CARLSBERG II

Forslag til tillæg nr. 6 til lokalplan nr. 432

Ændringer til planforslagene

Illustration: Udsnit af tegning nr. 15B med adgang til parkeringskælder fra Ny Carlsberg Vej (lokalplanforslag).

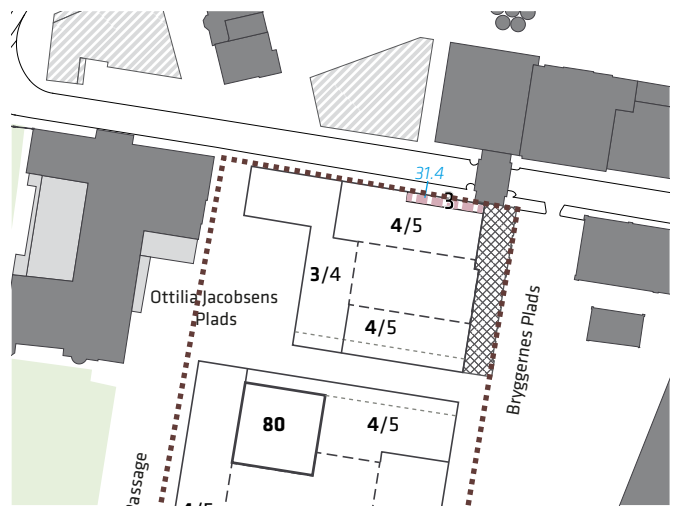
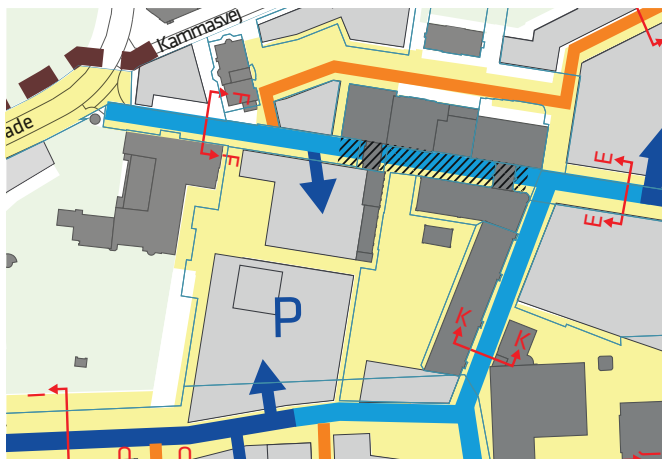
Forvaltningen foreslår, at adgangen til parkeringskælder i den nordvestlige ende af Ny Carlsberg Vej - på strækningen fra Dipylon mod Valby Langgade - tages ud af planen. Denne løsning vil bidrage til at fredeliggøre strækningen og gøre den mere attraktiv for bløde trafikanter, og dermed understøtte forbindelsen mellem Carlsberg Byen og Søndermarken.

- Signatur for adgang til parkeringskælder fra den nordvestlige ende af Ny Carlsberg Vej fjernes fra lokalplantegning nr. 4A og 15B.

Illustration: Udsnit af tegning nr. 15B uden adgang til parkeringskælder fra Ny Carlsberg Vej (foreslået ændring).

Illustration: Udsnit af lokalplantegning nr. 6 med ændret signal for Brygsiloen (nr. 31).

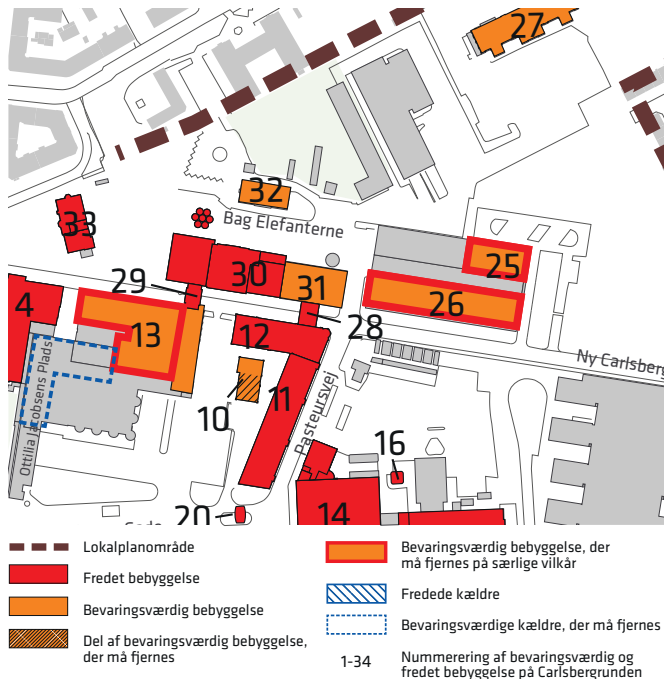
Forvaltningen foreslår, at bestemmelsen ændres således, at muligheden for at nedrive den bevaringsværdige "Bryg-siloen" udgår. Bygningen er under ombygning til erhverv og café og bevares.

- På lokalplantegning nr. 6 fjernes den røde kant omkring Brygsiloen (31) som vist nedenfor.

Illustration: Udsnit af lokalplantegning nr. 14B med indsat signatur for tilbagetrækning.

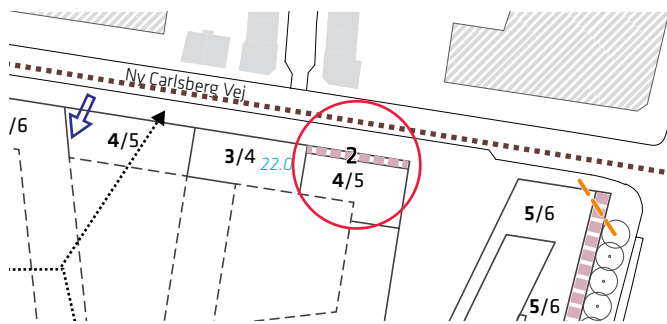
Forvaltningen foreslår, at øverste etage mod Ny Carlsberg Vej på en strækning sydøst for Jerichausgade trækkes tilbage af hensyn til dagslysforhold i Humlebys boliger. Endvidere ønskes etageantallet præciseret i karré nord for Ny Carlsberg Vej for at udelukke evt. tvivl om etageantallet det pågældende sted.

- Lokalplantegning nr. 14B ændres som vist nedenfor, hvor den øverste etage trækkes 2 m tilbage mod Ny Carlsberg Vej sydøst for Jerichausgade – se rød cirkelmarkering.

Illustration: Udsnit af lokalplantegning nr. 17B med indsat signatur for etageantal.

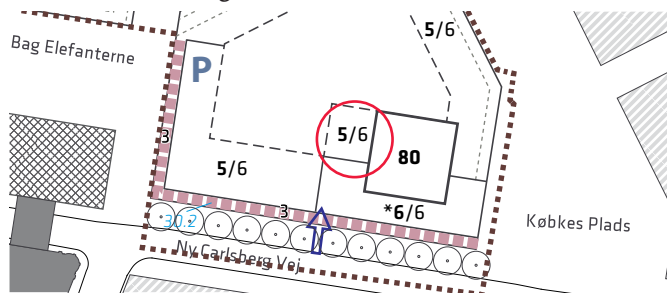
- Lokalplantegning nr. 17B ændres som vist nedenfor, hvor etageantallet angives som 5/6 etager – se rød cirkelmarkering.

Tegning 18 - Delareal IB, IID, IIIC, og IVB - principper for tilbagetrækninger

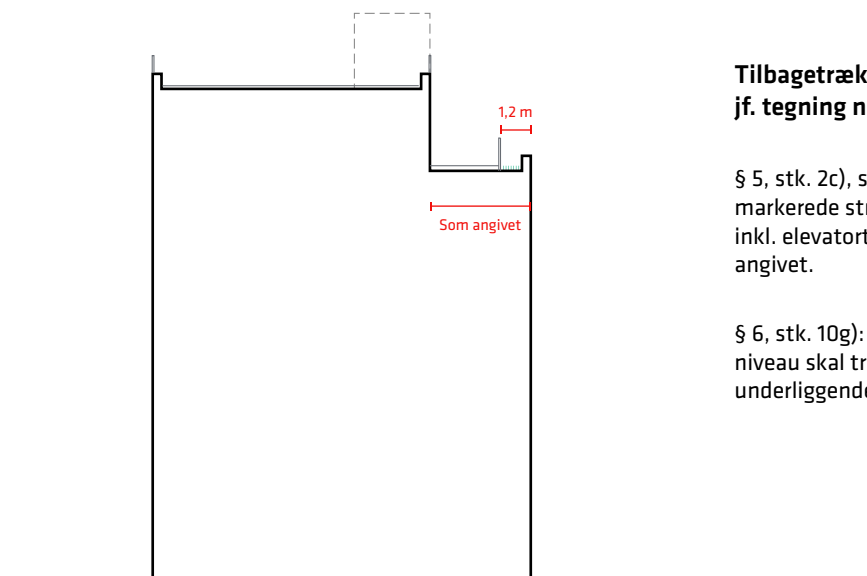
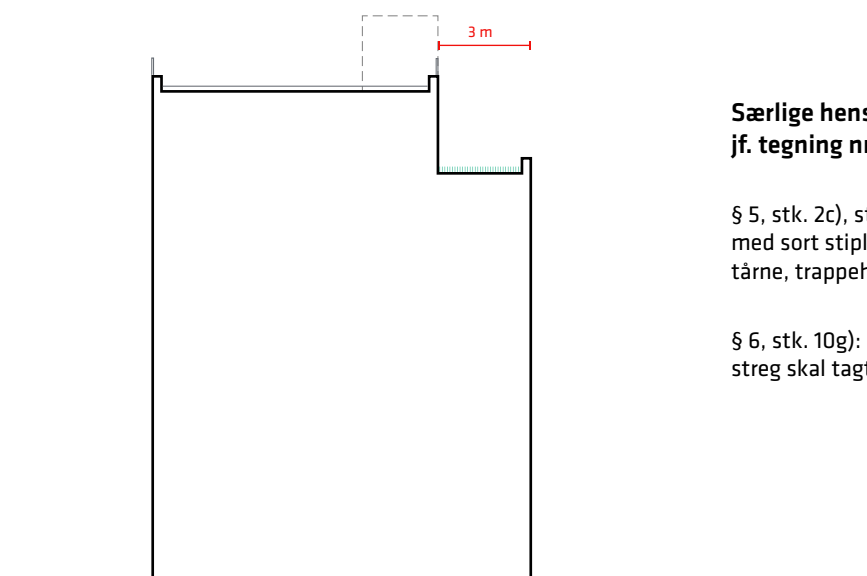
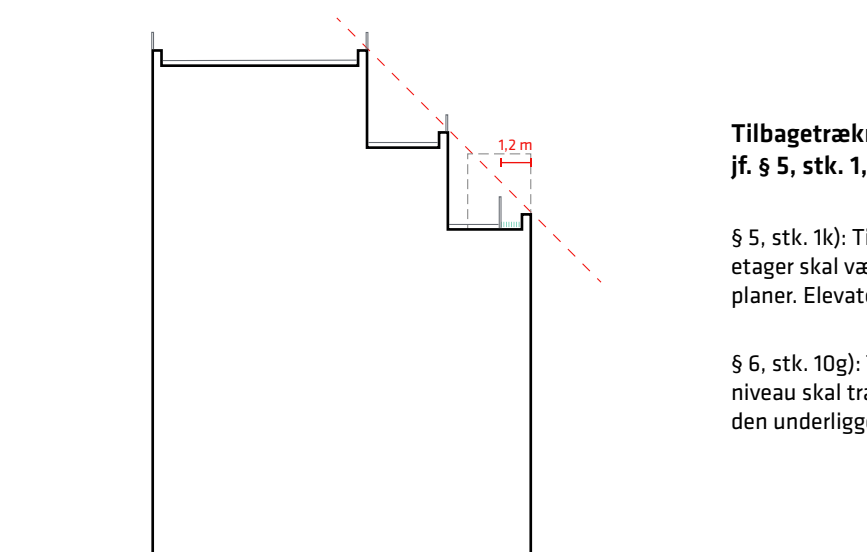
Forvaltningen foreslår, at bestemmelser om tilbagetrækning af tagterrasser og værn redigeres.

- Der tilføjes en lokalplantegning nr. 18 som vist på næste side, der illustrerer bestemmelser om tilbagetrækninger. Der tilføjes henvisninger til tegning nr. 18 i relevante bestemmelser i § 5 og 6.
- Signaturforklaringen på tegningerne nr. 14C-17C tilføjes forklaringen: "Skærpede krav om tilbagetrækninger af hensyn til kulturarven", hvor sort stiplede og blågrøn streg forekommer samtidigt.

§ 5, stk. 2c), stk. 3e), stk. 4c) og stk. 5d): Langs de markerede strækninger skal tilbagetrækninger af etager inkl. elevatorårne, trappehuse mv. være i dybder som angivet.

§ 6, stk. 10g): Tagterrasser og værn på det underste niveau skal trækkes mindst 1,2 meter tilbage fra den underliggende facade.

§ 5, stk. 2c), stk. 3e), stk. 4c) og stk. 5d): Langs facader med sort stiplede streg skal tilbagetrækninger af elevatorårne, trappehuse, teknik mv. være min. 3 m.

§ 6, stk. 10g): Langs facader med sort stiplede og blågrøn streg skal tagterrasser og værn trækkes min. 3 m tilbage.

§ 5, stk. 1k): Tilbagetrækninger af den/de øverste etager skal være i dybder jf. de skrå højdegrænseplaner. Elevatorårne/trappehuse er undtaget.

§ 6, stk. 10g): Tagterrasser og værn på det underste niveau skal trækkes mindst 1,2 meter tilbage fra den underliggende facade.

Illustration: Udsnit af lokalplantegning 14D med indsat legeplads.

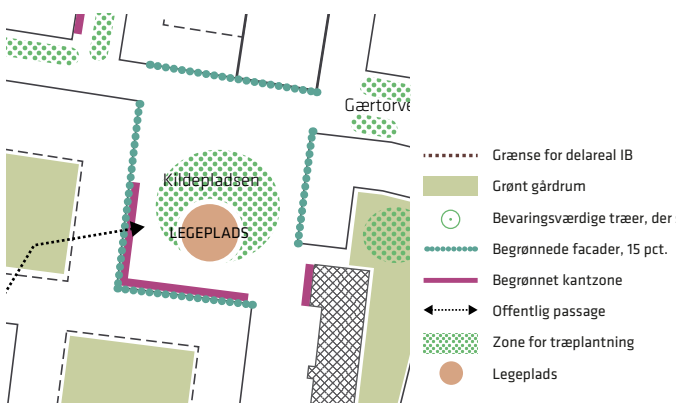
Forvaltningen foreslår, at bestemmelser om legepladser og legearealer i byrum tilføjes bestemmelse om, at der fastlægges en egentlig legeplads på Kildepladsen og bestemmelser om indretning til mindre børns leg på en ikke navngiven plads ved J.C. Jacobsens Have, i Kammas Have, da efterspørgslen på legepladser er stor.

- På lokalplantegning nr. 14D indsættes en signatur for legeplads på Kildepladsen.
- På byrumstegning for Plads D indsættes en signatur for legeplads på Kildepladsen.
- På lokalplantegning nr. 15D indsættes en signatur for mindre legeområde i byrummet mod J.C. Jacobsens Have.
- På lokalplantegning nr. 17D indsættes en signatur for mindre legeområde i Kammas Have.

Illustration: Udsnit af lokalplantegning nr. 3B med indsat areal for temporær kantzone.

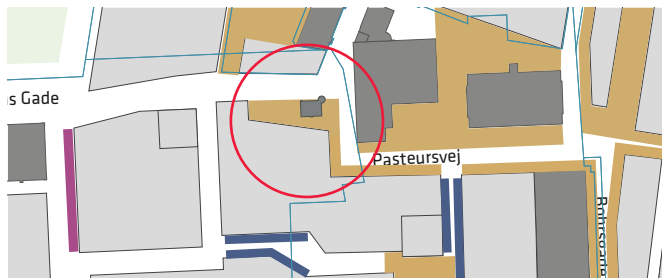
Forvaltningen foreslår, at pladsen ved Kridttårnet udlægges som temporær kantzone for at fremme bylivet. En del indsigere er bekymrede for bylivet, da andelen af aktive/åbne facader nedsættes. Forvaltningen har opgjort, at det primært er andelen af de åbne facader som nedsættes - og at andelen nedsættes med ca. 10 %.

- Lokalplantegning nr. 3B ændres som vist på næste side, således, at pladsen ved Kridttårnet udlægges som temporær kantzone - se rød cirkelmarkering.

Illustration: Udsnit af lokalplantegning nr. 7 med korrigeret bevaringsværdig træække.

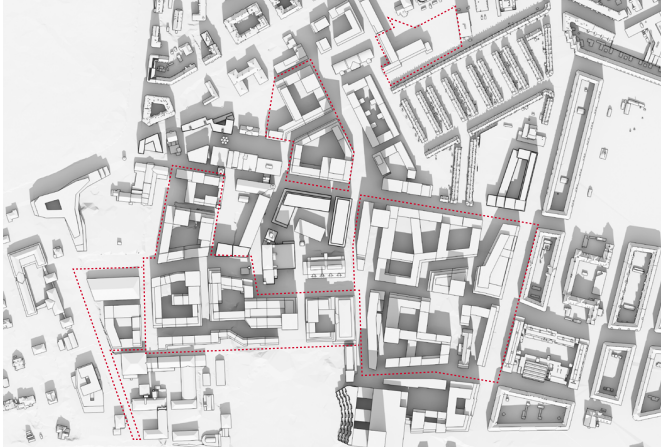
Forvaltningen foreslår, at tegning nr. 7 rettes for så vidt 3 træer i skel langs nordsiden af Humleby. Træerne er fastlagt i lokalplanen som træer, der skal bevares. Ved forvaltningens besigtigelse af træer på Carlsberg i 2015 blev det konstateret, at flere træer i træækken var fældede eller kraftigt beskårne, hvorfor de blev fjernet fra tegningen. Dette var en fejl. Træerne har fortsat status som bevaringsværdige træer, der ikke må fældes.

- Lokalplantegning nr. 7 ændres som vist nedenfor. Der genindsættes markering af 3 bevaringsværdige træer i skel nord for Humleby. De tre træer står inden for rød cirkelmarkering. Endvidere markeres bevaringsværdige træer, som allerede er tilladt fældet, med udfyldt rød signatur, og signaturforklaringen udvides med forklaringen: "Bevaringsværdige træer, der er tilladt fældet (status pr. oktober 2016)".
